## **Vedlegg 1 – Vedlegg til oversendelsebrevet til NVE med regulantens kommentarer til høringsuttalelser til revisjonsdokumentet for Eidfjord Nord reguleringen**

Det er sendt inn 14 høringsuttalelser til revisjonsdokumentet for Eidfjord-Nord reguleringen og 3 tilleggsuttalelser etter befaring september 2021. De enkelte høringsuttalelsene kan ses på [Konsesjonssak - NVE](#). NVE har bedt Statkraft kommentere disse. Under kommenterer Statkraft på høringsinnspill som påvirker kraftproduksjonen i kapittel 1-5. Kapittel 6-11 kommenterer Statkraft på høringsinnspill om andre forhold. Kapittel 12 er andre spesifikke forhold som ikke nødvendigvis er til vurdering i vilkårsrevisjonen, men andre forhold som er omtalt i høringsuttalelser og som Statkraft ønsker å kommentere.

*Magasinet har begrenset lagringskapasitet og lav reguleringsgrad*

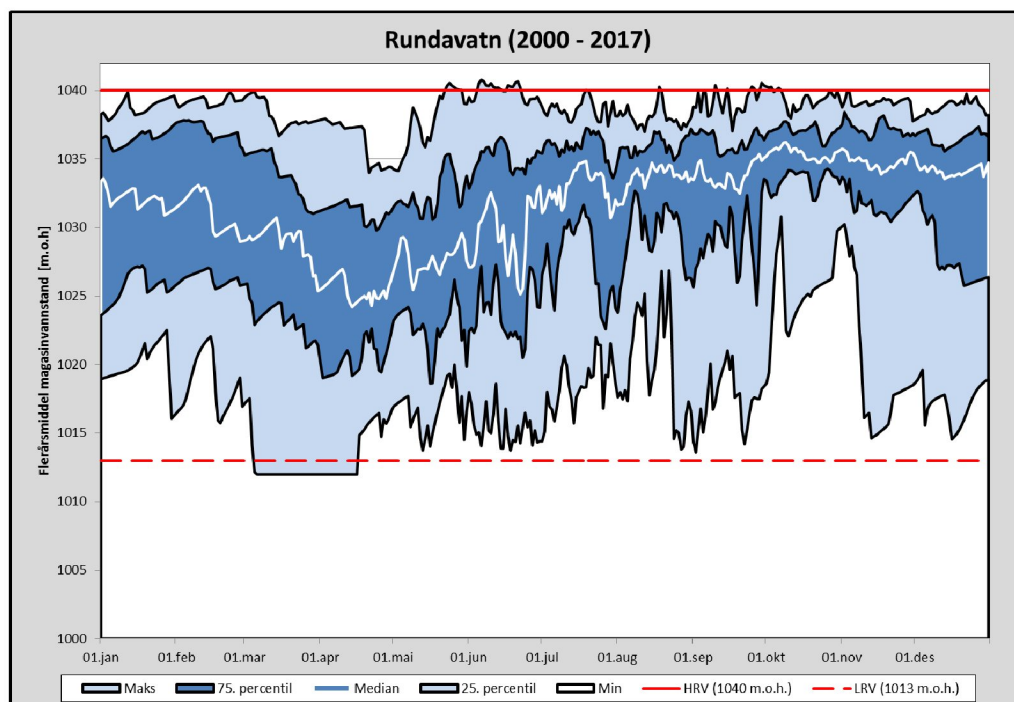
Ulvik Herad sendte 19.10.2021 en tilleggsuttalelse etter den offentlige befaringen:

*«Manøvreringreglementet for Rundavatnet må reviderast med tanke på at vatnet skal vere farbart med båt i samband med reinsjakt og saueinnsankinga (august-september). Vasstanden bør dessutan holdast nokon lunde stabil i garnfiskesesongen, og forbeta tilhøve for båt slepp er ynskjeleg.»*

Reguleringsfeltet til Lang-Sima med Langvatn og Rundavatn som hovedmagasin er beskrevet i tabell 4 og figur 4 i revisjonsdokumentet. Rundavatn får overført vann fra Skruelsvatn, Våtekleivbakkene og Tverrelva. I henhold til konsesjon er det et skille mellom Austdølsnutvatn og Rundavatn som ved vannstander over 1032 utgjør ett magasin. Til sammen rommer disse magasinene forholdsvis lite vann (24Mm<sup>3</sup>, NVE atlas) i forhold til gjennomsnittlig årstilsig (244,2Mm<sup>3</sup>, NVE atlas). Dette betyr at vannstanden stiger fort ved store nedbørmengder.

Ved høyt tilsig (sommer og snøsmelting) produseres strøm i hovedsak fra Rundavatn-delen av Lang-Sima, for å unngå flomtap og flomskader i Austdøla. Reguleringsgraden er lav fordi magasinkapasiteten i Rundavatn tilsvarer ca. 14 dagers gjennomsnittstilsig i vårflomperioden (i midten av juni til slutten av juli). Figuren under viser at utfallsrommet mellom HRV og LRV blir utnyttet gjennom hele året, og at det i begrenset grad er mulig å lagre vann i Rundavatn.

Statkraft mener nytten av å gjøre forholdene mer til rette for båtbruk på Rundavatn ved magasinrestriksjon ikke veier opp for kostnadene knyttet til å begrense bruken av magasinet til kraftproduksjon. Statkraft er svært negativ til krav knyttet til restriksjoner på Rundavatn og mener dette bør avvises.

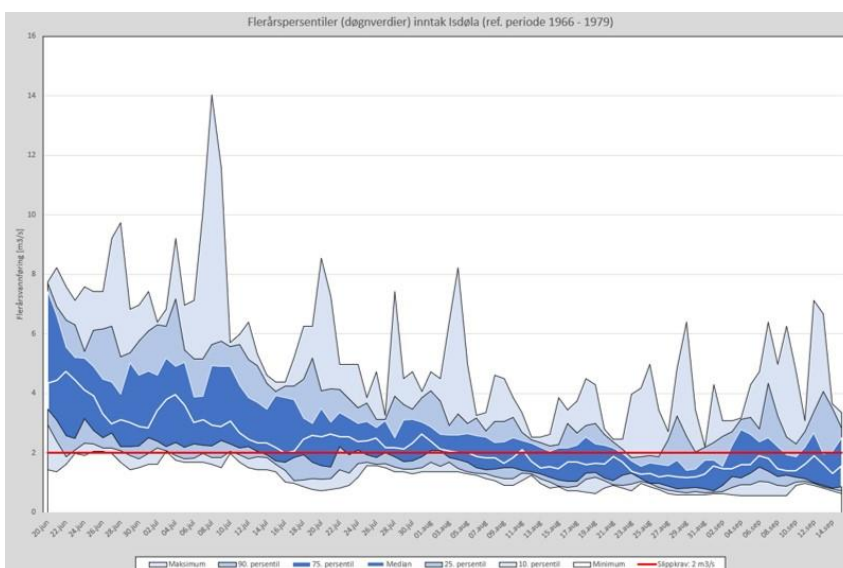
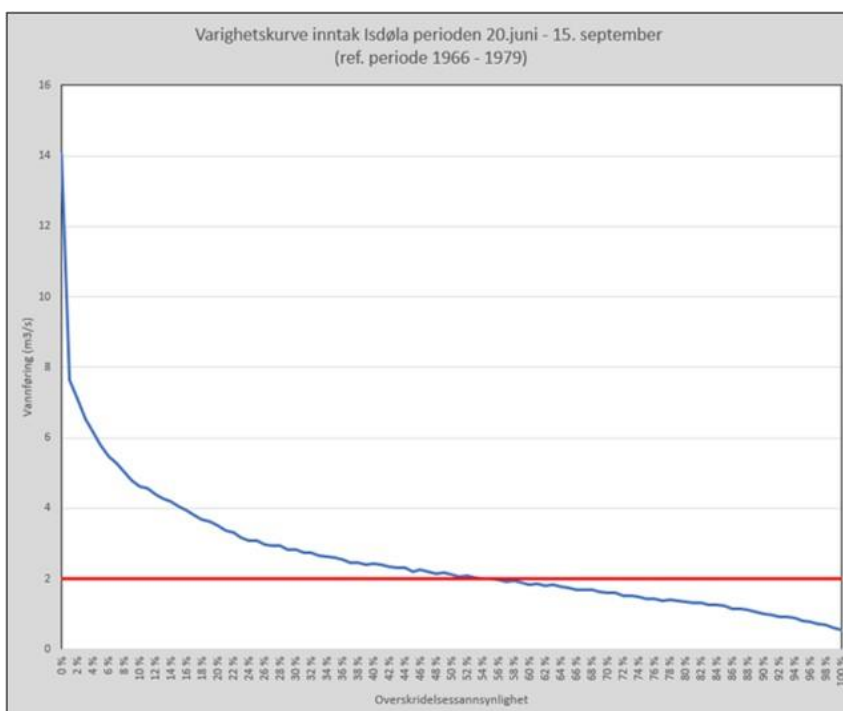
Miljødirektoratet har i sin høringsuttalelse fremmet et ønske om at det skal slippes inntil 2 m<sup>3</sup>/s fra inntaket i Isdøla, i perioden fra og med 20. juni til og med 15. september. Statkraft har sett nærmere på hvor mye vann som normalt er tilgjengelig i perioden, uavhengig av kraftproduksjon, ved å bruke skalerte historiske observasjoner fra det nedlagte vannmerket 50.10 Isdøla (observasjonsperiode 1966 – 1979), som lå i Isdøla rett oppstrøms samløpet med Bjoreio.

Det er fremsatt krav fra Miljødirektoratet om slipp av 3 m<sup>3</sup>/s fra inntak i Bjoreio, i perioden fra og med 20. juni til og med 15. september. Statkraft har sett nærmere på hvor mye vann som normalt er tilgjengelig i perioden, uavhengig av kraftproduksjon, ved å bruke skalerte historiske observasjoner fra vannmerket 50.64 Bjoreio ved Våkavadet (observasjonsperiode 1983 - 2017), som ligger i Bjoreio, rett oppstrøms inntaket til Storlia kraftverk.

Konklusjonen er at et slipp på 2 m<sup>3</sup>/s, i gjennomsnitt, ikke vil være mulig i ca. 40% av dagene i perioden fra og med 20. juni til og med 15. september. Det er vanskeligere å oppfylle kravet jo lenger ut man kommer i perioden, og fra midten av august vil man klare å oppfylle dette kravet i mindre enn 50% av årene. Varighetskurvene og flerårs-frekvensplottene er vist under. Med andre ord er det umulig å opprettholde kravet fra Miljødirektoratet med 2 m<sup>3</sup>/s slipp fra Isdøla inntak.

Konklusjonen er at for alle årene i observasjonsperioden, som ble benyttet, så er kravet om et slipp på 3 m<sup>3</sup>/s mulig ut juni måned, men utover i perioden så er dette kravet stadig vanskeligere å oppfylle. Et slipp på 3 m<sup>3</sup>/s vil, i gjennomsnitt, være mulig i ca. 81 % av dagene i perioden fra og med 20. juni til og med 15. september. Varighetskurvene og flerårs-frekvensplottene er vist under. Med andre ord er det umulig å opprettholde kravet fra Miljødirektoratet, med 3 m<sup>3</sup>/s slipp fra Bjoreio inntak.
